특 허 청
의견제출통지서

출원인	성명	한국타이어앤테크놀로지 주식회사 (특허고객번호: 120120550993)
	주소	
대리인	성명	한상수
	주소	
발명자	성명	천윤창
	주소	
출원번호		10-2022-0054649
출원일자		2022.05.03.
발명의 명칭		타이어 내부 냉각 장치

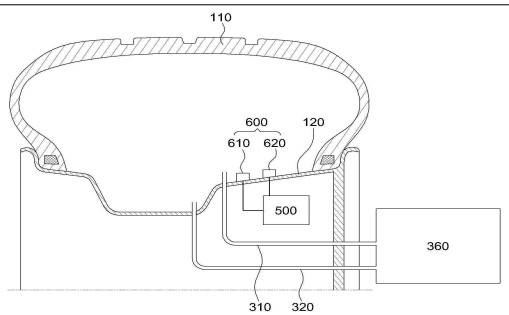
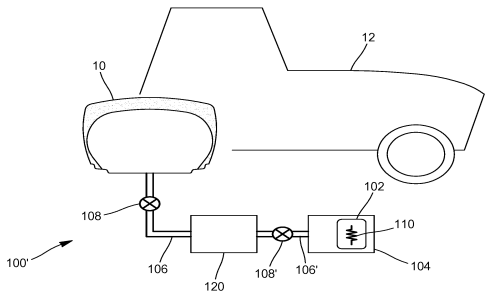
구성	청구항 1 발명	인용발명 1 (식별번호 28-29, 31-36, 도면 3 참조)	비고
1	타이어와 연결되며, 타이어 내부 공기의 압력 및 온도를 모니터링하는 모니터링부, 모니터링부와 무선 통신하며, 공기흡배기부 및 온도조절부를 제어하는 제어부	명시되지 않음	차이
2	타이어와 결합하며, 타이어에 공기를 주입하거나 배기하는 공기흡배기부	타이어와 결합하며, 타이어에 공기를 주입하거나 배기하는 적어도 하나의 도관(106)	동일
3	공기흡배기부와 연결되며, 공기흡배기부로부터 배출되는 공기의 온도를 조절하는 온도조절부	도관과 연결되며, 도관으로부터 배출되는 공기의 온도를 조절하는 히터(110)를 포함하는 하우징(104)	동일
4	주행 시 타이어 공기압을 실시간으로 조절하는 공기흡배기부와 타이어 내부 온도를 조절하는 온도조절부를 연결	공압요소(차량의 타이어)가 작동중에 타이어 공기압을 조절하는 도관과 타이어 내부 온도를 조절하는 하우징을 연결	실질 동일
도면

상기 대비표에서 구성 1의 차이를 살펴보면, 인용발명 1에는 모니터링부 및 제어부의 대응

구성이 명시되지 않은 점에서 다소간의 차이가 있으나, 인용발명 1(식별번호 29, 65 참조)은 타이어 압력 및 온도 조절 모니터링 시스템에 관한 발명이므로, 모니터링부와 제어부의 대응 구성이 구비될 것이라는 점은 구체적으로 언급하고 있지 않더라도 자명하거나 또는 통상의 기술자가 쉽게 예측할 수 있는 사항에 불과하고, 한편, 무선통신은 인용발명 1(식별번호 66 참조)의 차량 내 전자기기들 간에 모바일, 무선 네트워크 또는 무선링크가 선택될 수 있는 특징으로부터 통상의 기술자가 쉽게 도출하여 구현할 수 있습니다.

2-2. 청구항 2 발명에 부가된 특징은 인용발명 1(식별번호 32-36, 도면 3 참조)의 밸브(108) 및 공기저장소(120)의 구성으로부터 통상의 기술자가 쉽게 도출하여 구성할 수 있습니다.
